ŽELEZNICE SLOVENSKEJ REPUBLIKY
CLAO, ODD. NADLIMITNÝCH ZÁKAZIEK A KONCESÍ
Klemensova 8, 813 61 Bratislava 1

Vysvetlenie informácií potrebných na vypracovanie ponuky č. 11, doplnenie dokumentov potrebných na vypracovanie ponuky

ODVODNENIE PODCHODU

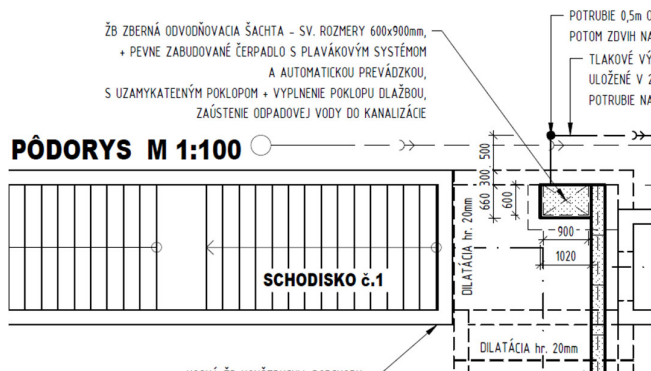
„V objektoch SO 408-33-09.1 a SO 410-33-03.1 je položka

67	8941700311	Montáž zbernej čerpacej šachty DN do 500mm, hĺbky do 1,5m	ks	2,000		0,00	
68	2861104300	Kanalizačné rúry PVC-U hladké s hrdlom 400x 9.8x1000mm	ks	2,000		0,00

V PD je však čerpacia šachta uvedená ako ŽB 900x600 s poklopom

Žiadame o vyjadrenie, ktorý typ šachty je správny.“

Pol. 8941700311+ 2861104300 sú vykázané čerpacie šachty z PVC rúr priem.400 mm na odvodnenie zrážkových, resp. podzemných vôd z dna výkopu počas výstavby.

ŽB zberná odvodňovacia šachta 900x600mm s poklopom je súčasťou tubusu podchodu, ktorý je vykázaný pol. 421321218.S, 421351221.S, 421351321.S, 421361126.S.

Štruktúrovaná matrica do debnenia pre pohľadovú plochu betónu NOE plast, vzor BASEL 565000:

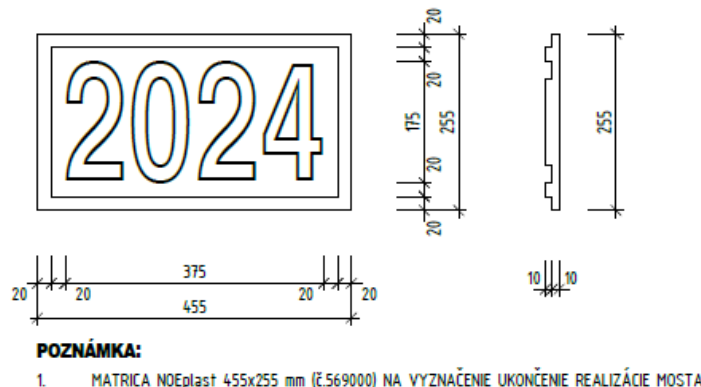
„Do výkazu výmer SO 408-33-32 bola Obstarávateľom doplnená položka pre štruktúrovanú maticu ako napr. NOEplast, vzor BASEL 565000, s výmerou 243,984 m²:

Matrica do debnenia pre vyznačenie letopočtu nemôže byť považovaná za rovnaký typ dodávky a ocenenia ako štruktúrovaná matrica do debnenia pre pohľadovú plochu betónu, viď nižšie. Z uvedeného vyplýva nevhodnosť doplnenej položky 317353321.S - Vloženie matrice do debnenia mostných ríms do SO 408-33-32 pre účel dodávky a montáže štruktúrovanej matrice do debnenia pre pohľadovú plochu betónu, nakoľko táto položka predstavuje dodávku a montáž vyznačenia letopočtu napr. IS NOE 569000 rozm. 430x255 mm, jedná sa o iný predmet dodávky. S touto skutočnosťou priamo súvisí ocenenie položky, ktoré musí byť odlišné už zo svojej podstaty.

Na vyznačenie roku ukončenia realizácie podchodu sú navrhnuté plastové matrice (napr. NOEplast 569000 – letopočet 455 x 255mm), ktoré budú umiestnené do debnenia ríms:

- a) Žiadame Obstarávateľa, aby v SO 408-33-32 bola položka p.č. 108 - 317353321.S Vloženie matrice do debnenia mostných ríms, nahradená položkou s osobitným názvom a kódom, pre matricu do debnenia vzor BASEL 565000.“
- b) Žiadame Obstarávateľa, aby do SO 408-33-32 bola doplnená položka Matrice do debnenia s vyobrazením letopočtu 430x255mm, pre úložné prahy 2 ks.“

Matrice do debnenia s vyobrazením letopočtu sú predmetom dodávky debnenia a sú zarátané v položke “279351105.5 – Debnenie základových múrov obojstranné zhotovenie – dielce”.
